Carta nº 2317/2024 – Suprin/DP

Assunto: Recurso ao parecer sobre Manifestações do Prestador (PMP) de Nova Prata, Processo nº 139/2024.

INFORMATIVO TÉCNICO

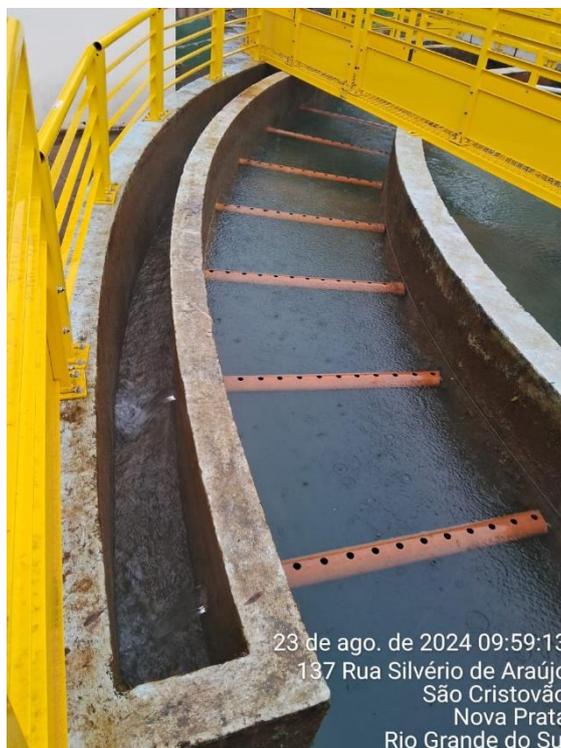
NC 51: Diante do RAAC encaminhado, compreende-se que seja pertinente a elaboração de Plano de Ação com estipulação de prazo previsto para adequação da NC, pois o conforme a evidenciação da NC no TNC mediante Relatório Fotográfico, a altura da água excede a altura dos vertedores construídos, evidenciando afogamento da estrutura.

Manifestação CORSAN: Em conformidade. O que é evidenciado pela imagem abaixo, demonstrando que o decantador está operando com o vertedouro devidamente nivelado.

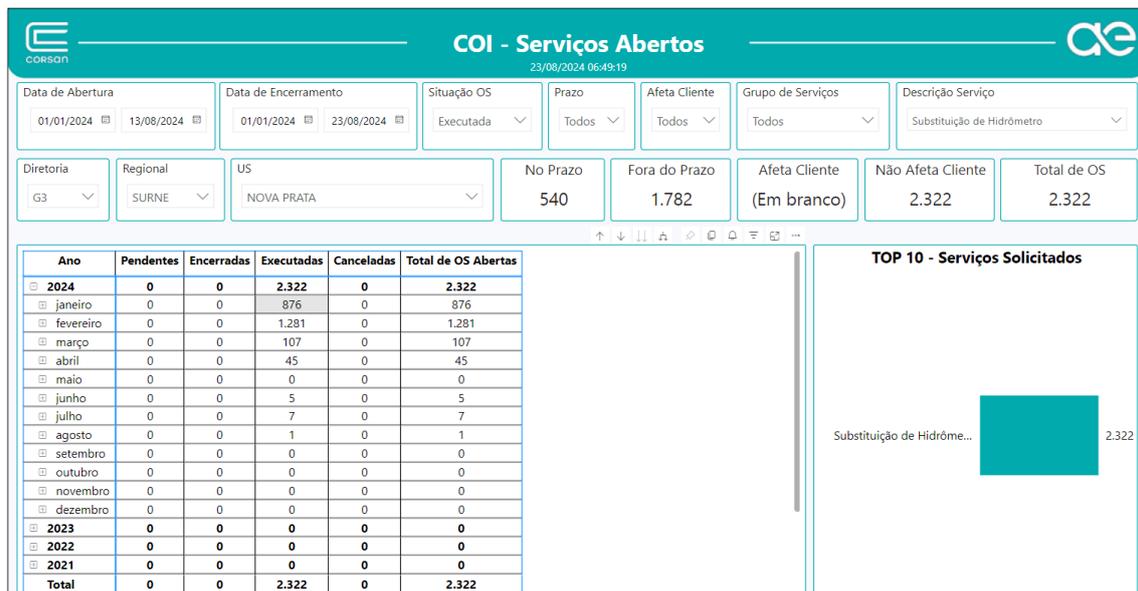
NC 150: Diante do RAAC encaminhado, compreende-se que seja pertinente a elaboração de Plano de Ação com estipulação de prazo previsto para evidenciação por meio de documentos ou outras formas equivalentes de comprovação, das substituições mencionadas na manifestação do prestador.

Manifestação CORSAN: Em conformidade. Está em constante execução. E está sumarizado na imagem abaixo os que já foram executados.

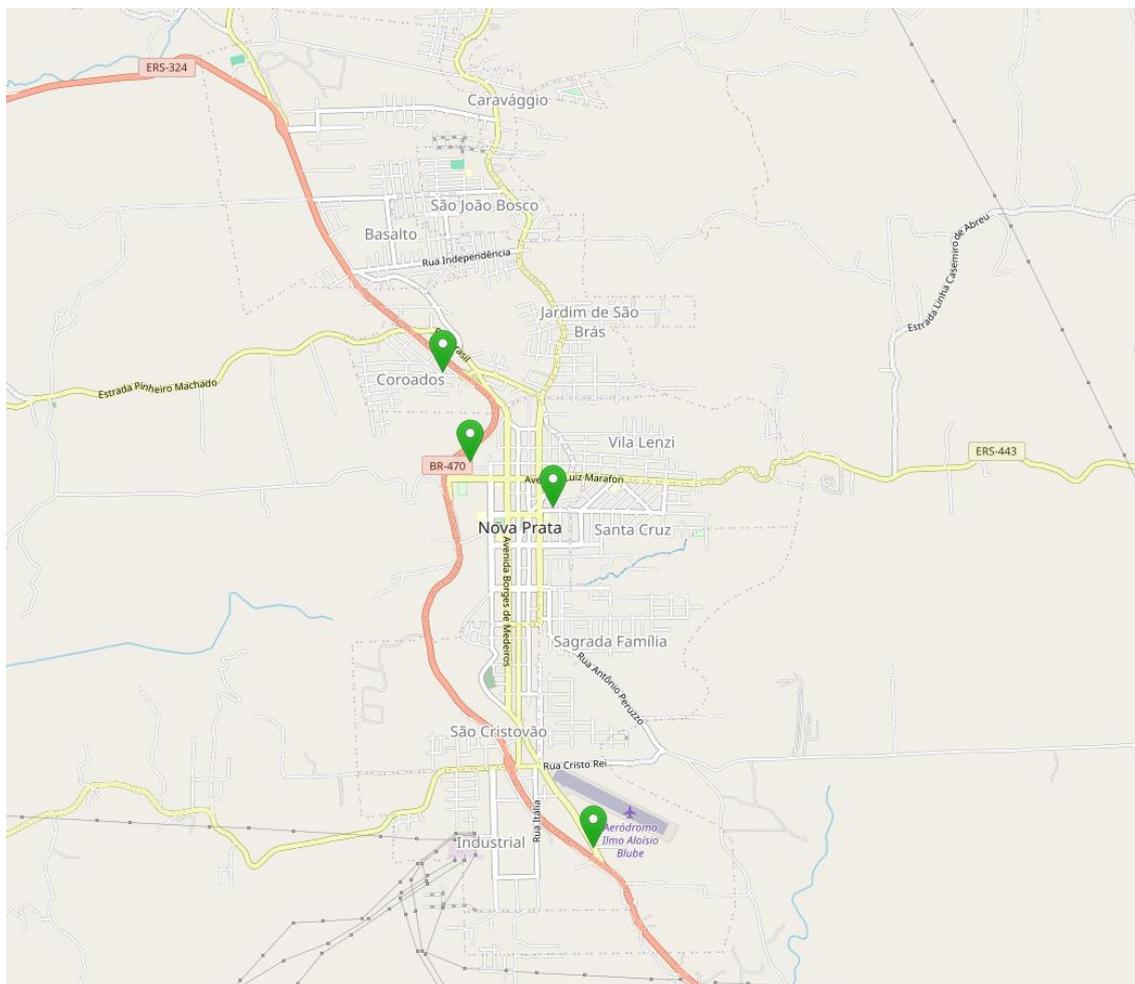
NC 151: Diante do RAAC encaminhado, compreende-se que seja pertinente a elaboração de Plano de Ação com estipulação de prazo previsto para evidenciação por meio de documentos ou outras formas equivalentes de comprovação, das ações mencionadas na manifestação do prestador.

Manifestação CORSAN: Em conformidade. O controle de pressões na rede é realizado através de data-loggers, que são dispositivos de medição de pressão nas redes do SAA. Conforme imagem estão instalados 4 loggers no município de Nova Prata.
